Vår ref.  
2023/10256

### Sak 2/23 Brit Grytbaks veg 16, 18 og 22, detaljregulering - nytt plankart

#### Byutviklings- og samferdselskomiteens møte 8.11.2023

Utsnitt av nytt plankart, hvor feilen er rett til c1+

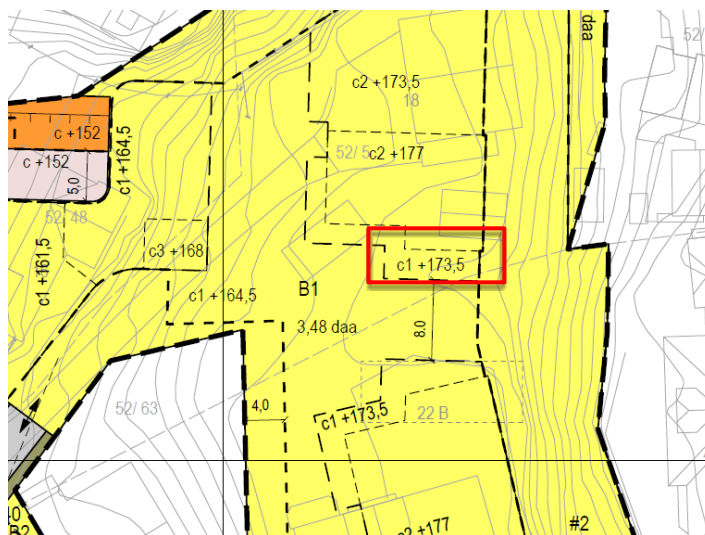
Det ble oppdaget en feil i plankartet som lå til grunn ved bygningsrådets sluttbehandling av reguleringsplanen i møte 05.10.2023, sak 248/2023.

Henvi­sing til kote­høyde i plankartet, merket med rødt, var benevnt c2+, men dette skal være c1+.

Forskjellen mellom c1+ og c2+ ligger i hvorvidt det kan benyttes som privat uteoppholdsareal eller til grønne tak uten mulighet for opphold.

c1+ er også slik planforslaget ble hørt og illustrert.

Feilen er rettet og nytt plankart sendes areal- og samferdselskomiteen for deres behandling.

Det er viktig å oppdatere innstillinga slik at den viser til datoen på det nye plankartet: 04.10.2023.
